## 設計図書等に対する質問及び回答

工事名 内浜処理場消化タンク汚泥投入弁更新工事

管廊构造图(1/200)

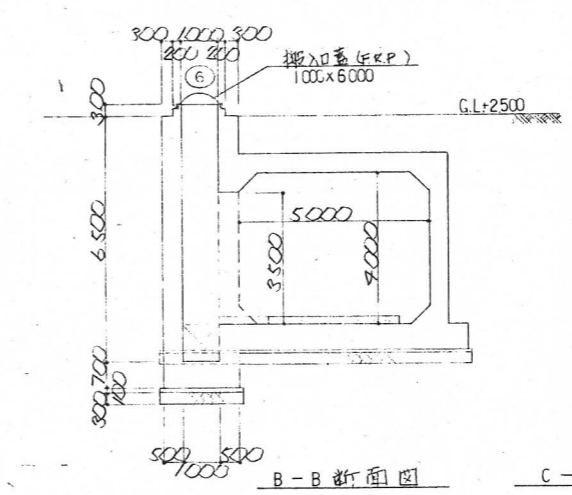
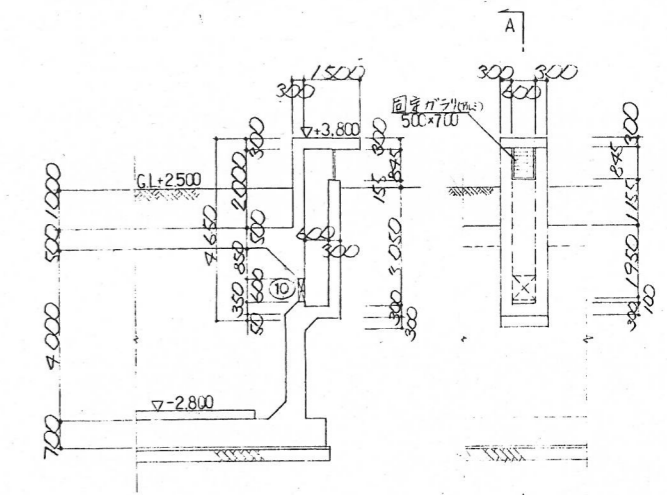
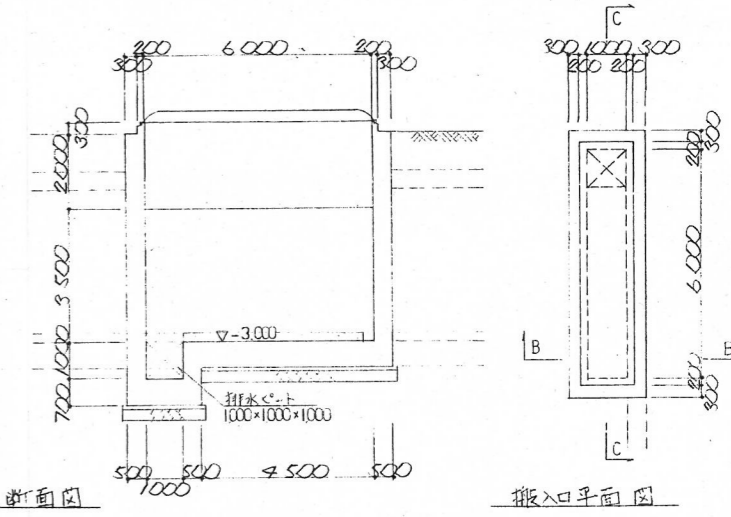
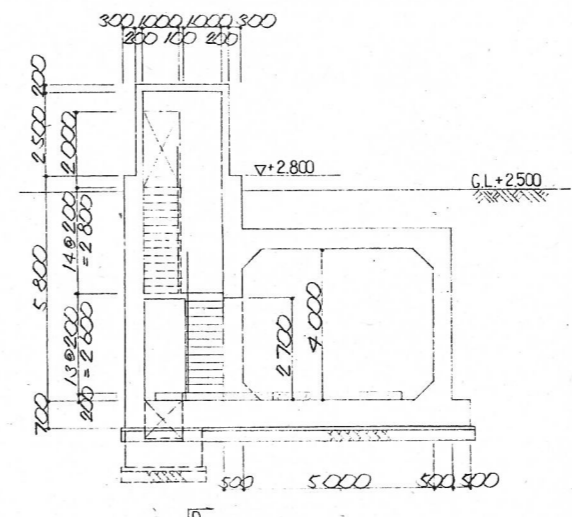
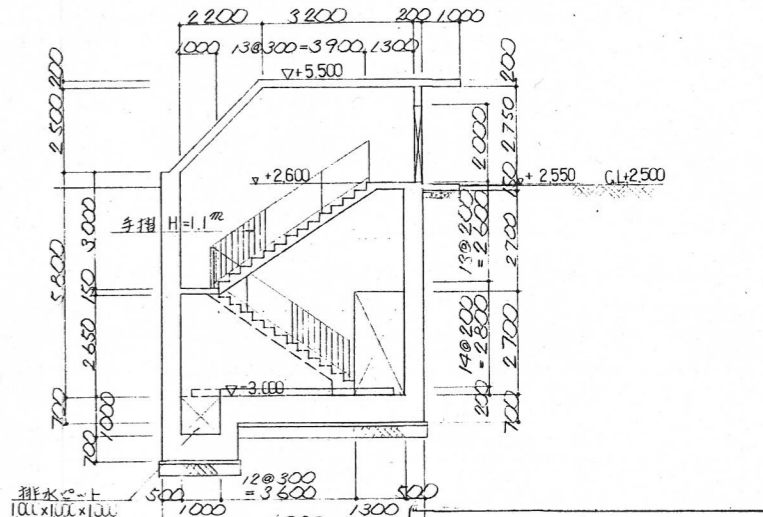
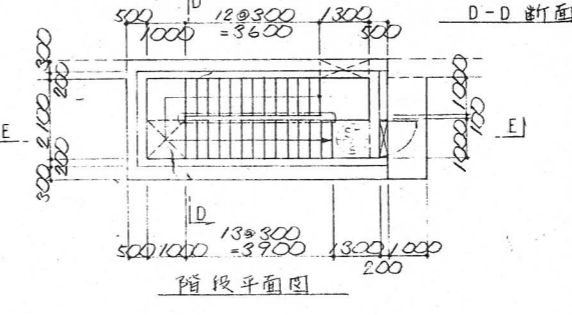
番号	質問内容	頁	回答
1	<p>施工について 更新対象機器の運転停止可能時間をご教授下さい。 また、現場施工に制約はありますか。 施工に関し制約がある場合は、施工条件等をご教授下さい。</p>		<p>停止期間は三日程度と考えています。 投入弁1個交換毎に1日、予備日に1日として想定していますが運転状況により変更することが考えられます。その場合協議によるものとします。</p>
2	<p>施工について 配管内にある汚泥・汚水の処理は、どのようにお考えでしょうか。</p>		<p>投入弁内の汚泥は管廊内側溝に流すことを想定しています。 配管については前後の弁を閉めるので流出は想定していません。</p>
3	<p>施工について 更新対象機器の撤去・据付の際、止水方法はどのようにお考えでしょうか。 今お考えの施工方法をご教授下さい。 また、更新対象機器周辺に配管調整部（ルーズフランジ等）はありますか。 配管スケルトン図等をご提示下さい。</p>		<p>投入弁前後の弁を閉め止水します。 配管図等は設計図面をご参照ください。</p>
4	<p>施工について 搬入口・搬入経路・施工箇所・天井クレーンなどの 詳細がわかる建屋の構造図等をご提示下さい。 また、天井・壁等に吊治具取付アンカーの施工は可能でしょうか。 制約がある場合は、搬入条件等をご教授下さい。</p>		<p>図面を別紙添付しますのでご確認ください。 受注後現地確認の上協議とします。</p>
